改善箇所説明図

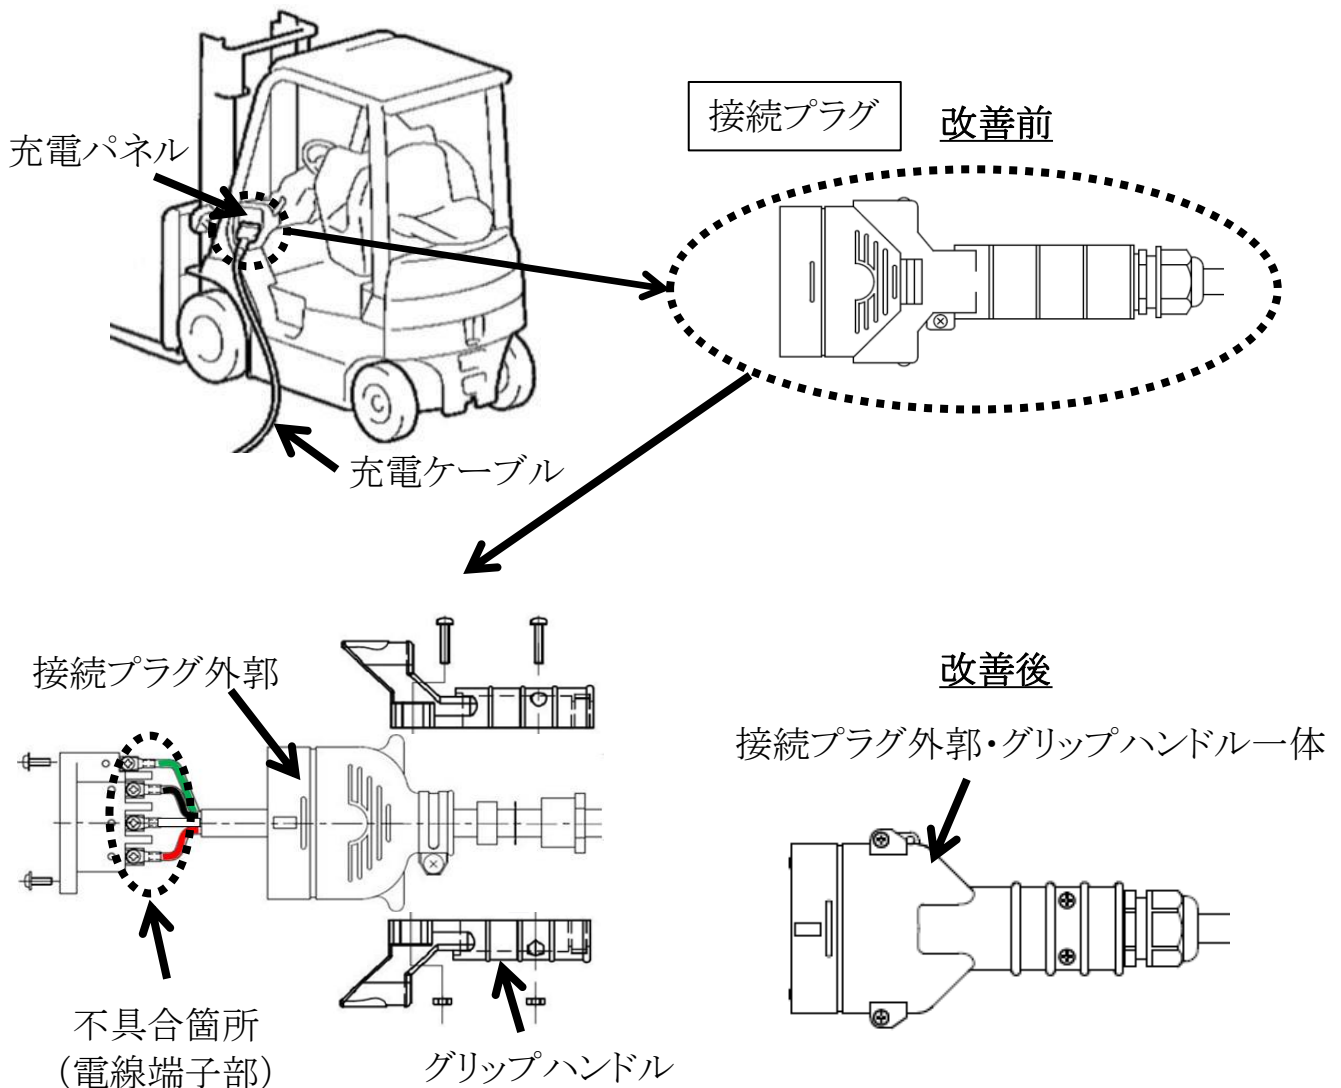
電動式フォークリフトの充電ケーブルにおいて、接続プラグの形状が不適切なため、車両の充電パネルから充電ケーブルの接続プラグを抜く際に、グリップハンドルを持って大きく揺ると、接続プラグ外郭が変形し、接続プラグ内で電線に無理な力が加わることがある。そのため、電線が端子部で断線、または端子締結ボルトが緩み、充電不能に至るおそれがある。また、断線した電線がショートすると、接続プラグが溶損するおそれがある。

全車両、充電ケーブルの接続プラグを対策品に交換する。
